# DOKUMENTACJA POWYKONAWCZA

projekt / obiekt: **PROJEKT ZAMIENNY NR 2 PRZEBUDOWA I ROZBUDOWA BUDYNKU LUBUSKIEGO URZĘDU WOJEWÓDZKIEGO ZWIĄZANA Z JEGO MODERNIZACJĄ WRAZ Z WYBURZENIAMI I ZAGOSPODAROWANIEM TERENU ORAZ NIEZBĘDNYMI ZMIANAMI W ZAKRESIE INFRASTRUKTURY UZBROJENIA TERENU**

rysunek / temat / treść: **RZUT PIWNIC**

tytuł: **PROJEKT WYKONAWCZY** branża: **SANITARNA** rys. nr: **S/1**

RZUT PIWNIC

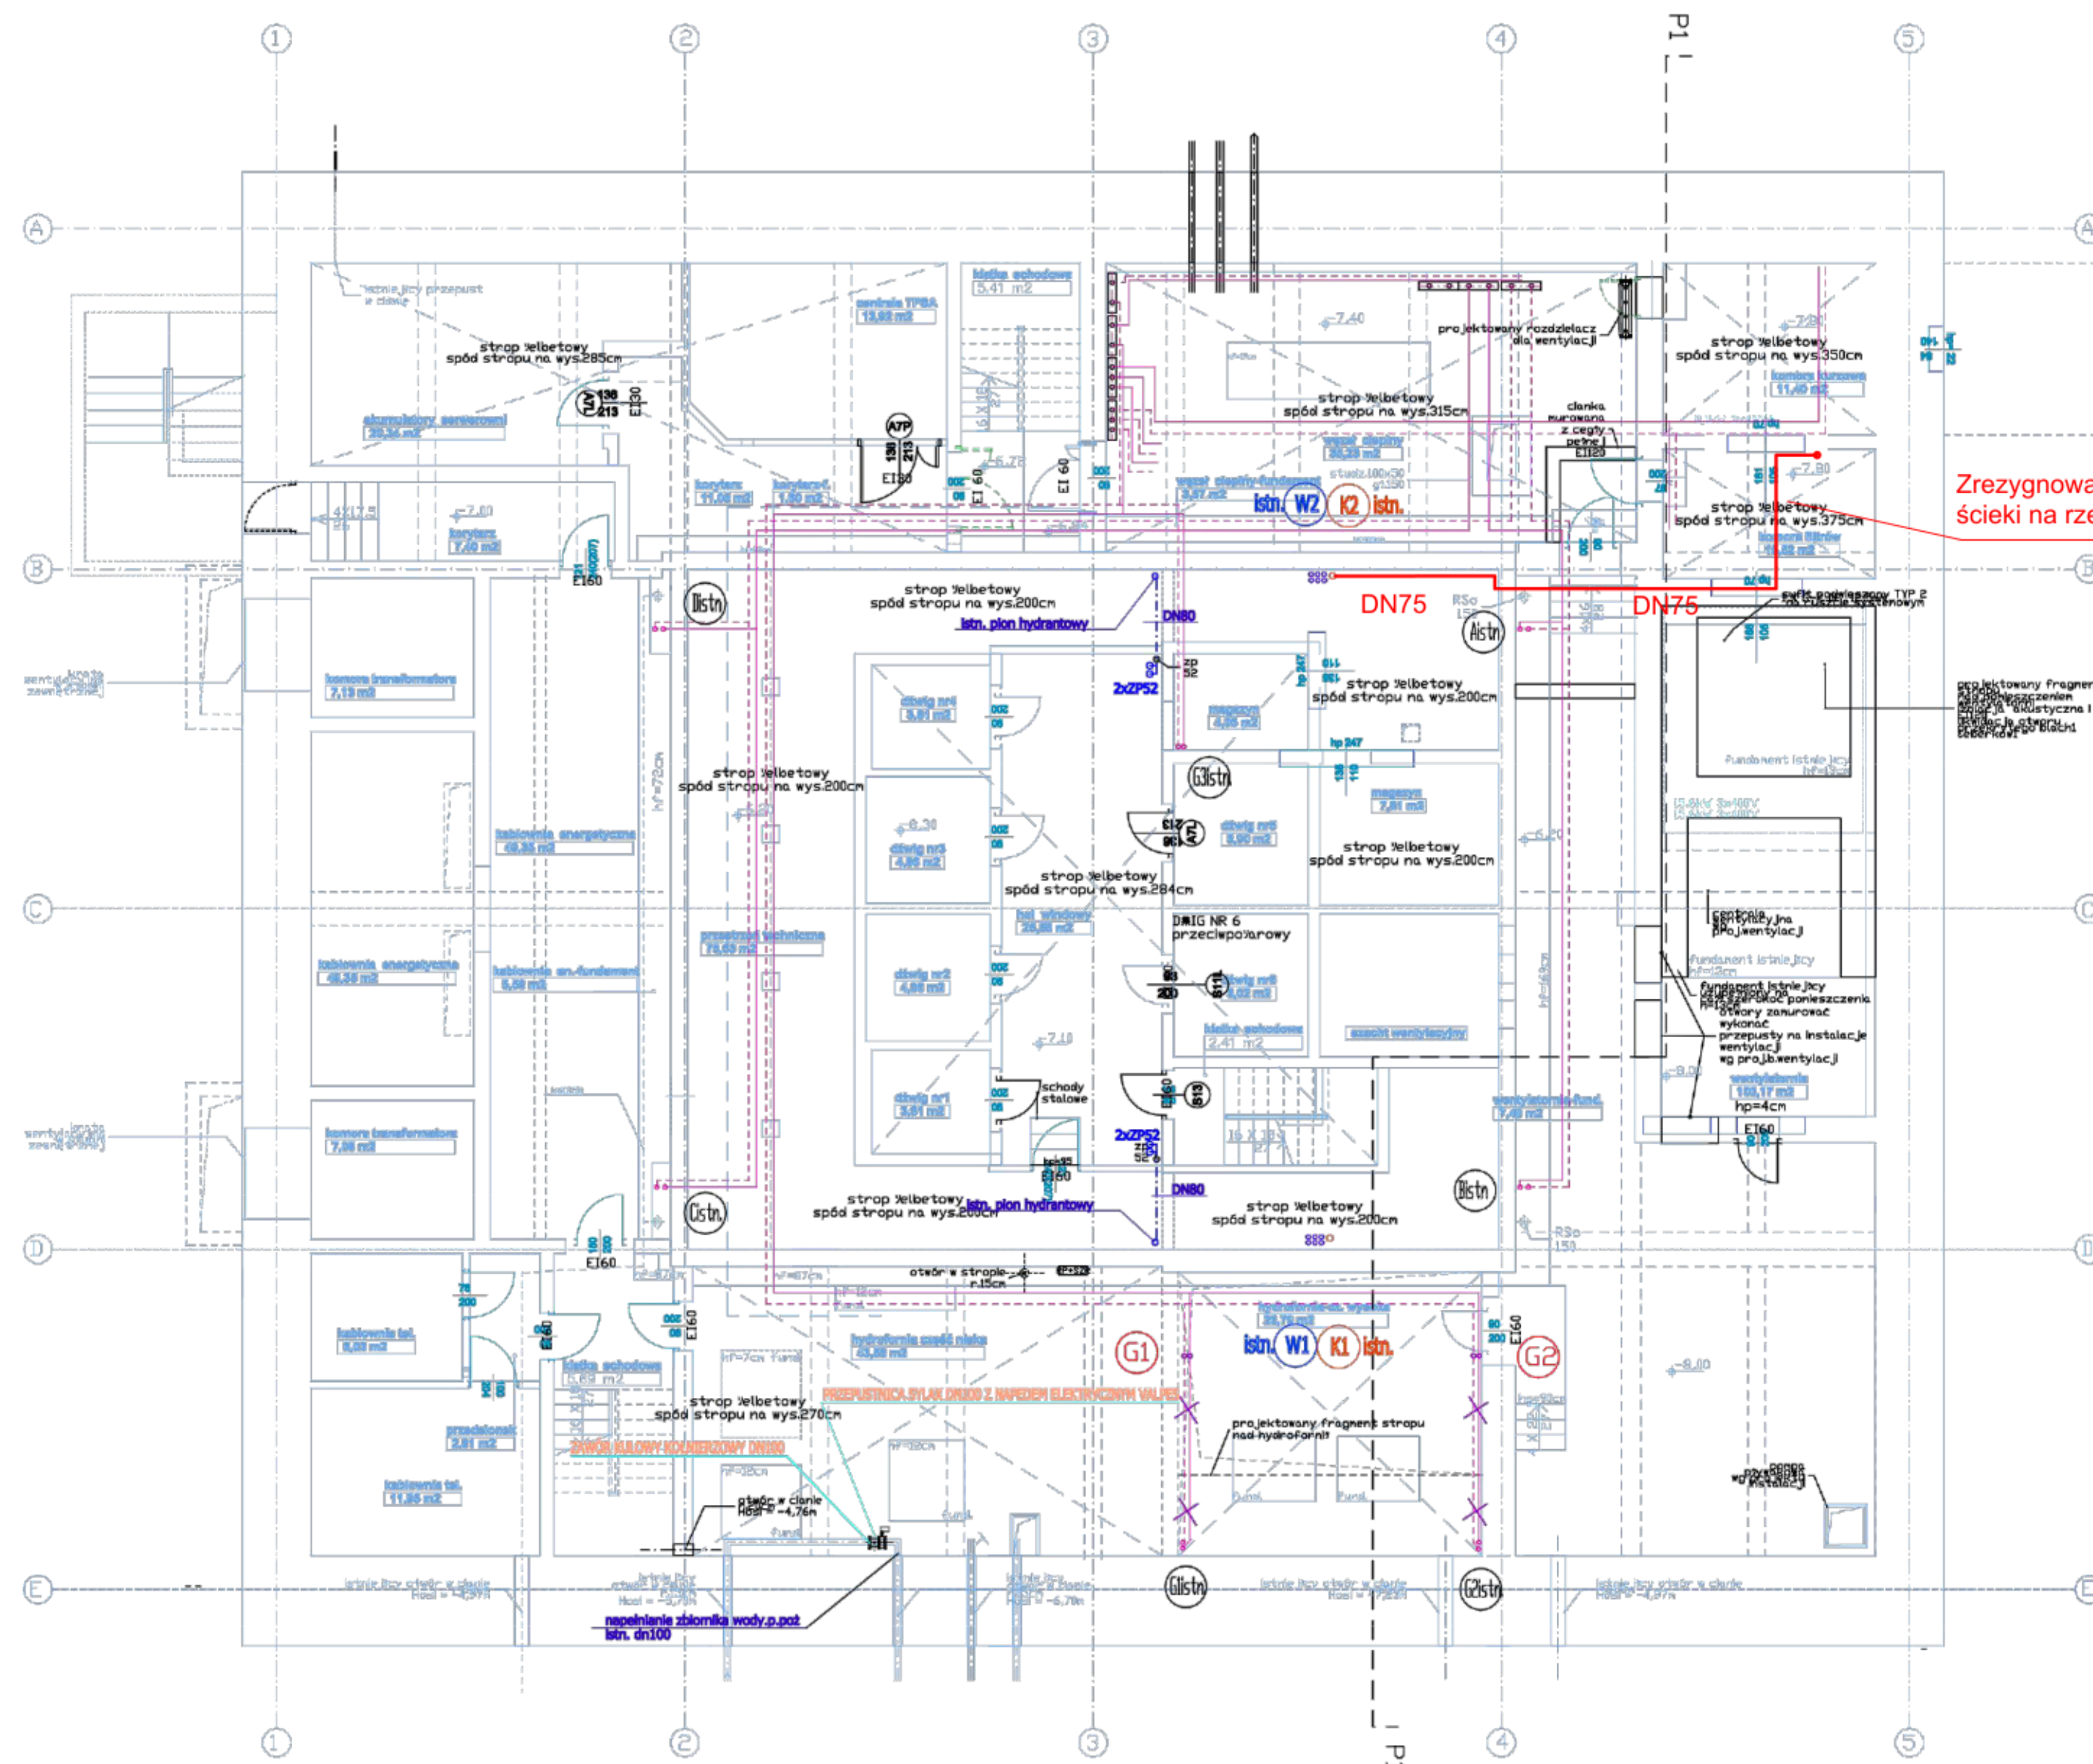
Zmiany naniesiono kolorem  
czerwonym.

Zrezygnowano z agregatu tłoczącego  
ścieki na rzecz kanalizacji grawitacyjnej.
